改善箇所説明図(HTR265, 305, 406)

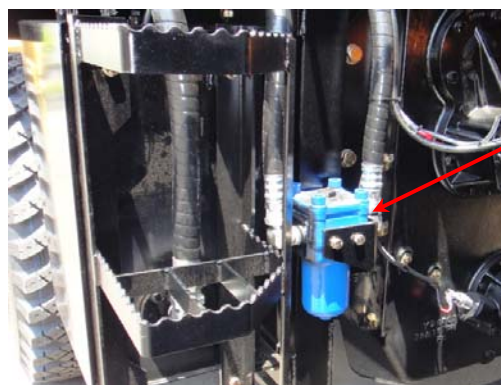
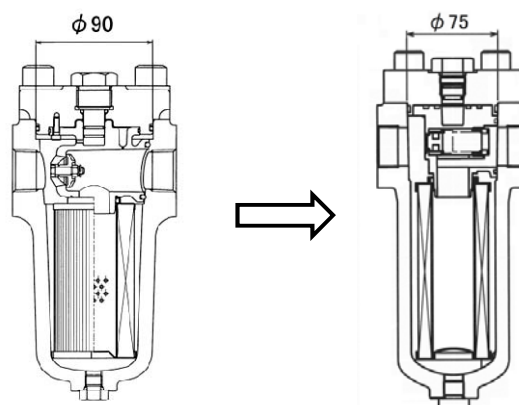
操縦用油圧回路フィルタ
基準不適合発生箇所

基準不適合箇所

ロータリ除雪車の作業・操縦用油圧回路に設置しているフィルタにおいて、カバー取付ボルトの強度が不足しているため、そのままの状態で使用を続けると、当該ボルトが折損し、作動油が漏れていることにより車両のステアリング操作ができなくなり、最悪の場合、飛散した作動油が排気装置の高温部に触れて火災に至るおそれがある。

改善措置の内容

全車両、作業・操縦用フィルタを対策品に交換する。
